改善箇所説明図

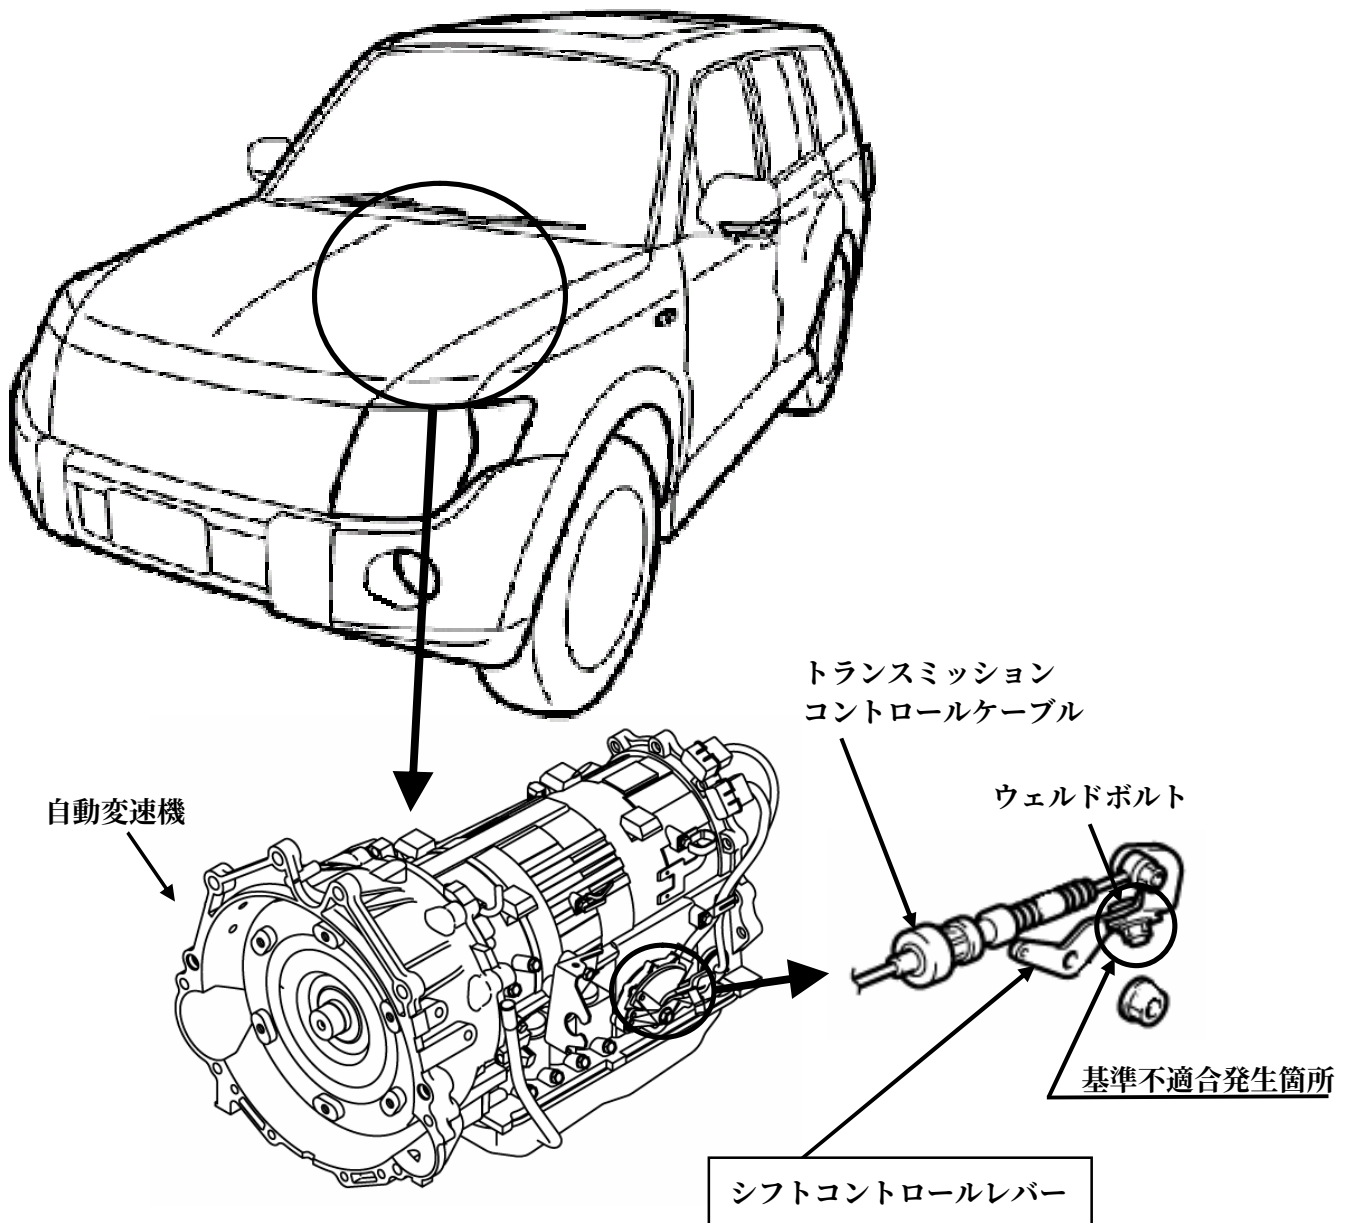
自動変速機のシフトコントロールレバーにトランスミッションコントロールケーブルを締結するボルトの加工工程が不適切なため、ボルトの強度が不足しているものがある。そのため、締付け時に当該ボルトに亀裂が発生し、そのまま使用を続けると、ケーブルの取付位置がずれてシフトの表示位置とシフトレバーの位置が異なり、最悪の場合、ボルトが折損し、ケーブルが外れて変速できなくなり、走行不能となるおそれがある。

全車両、良品のボルトが取り付けられているシフトコントロールレバーに交換する。

注：図中の 内は交換部品を示す。

識別：助手席ドアのローワーヒンジ取付けボルト頭部に、白または黄色のペイントを塗布する。
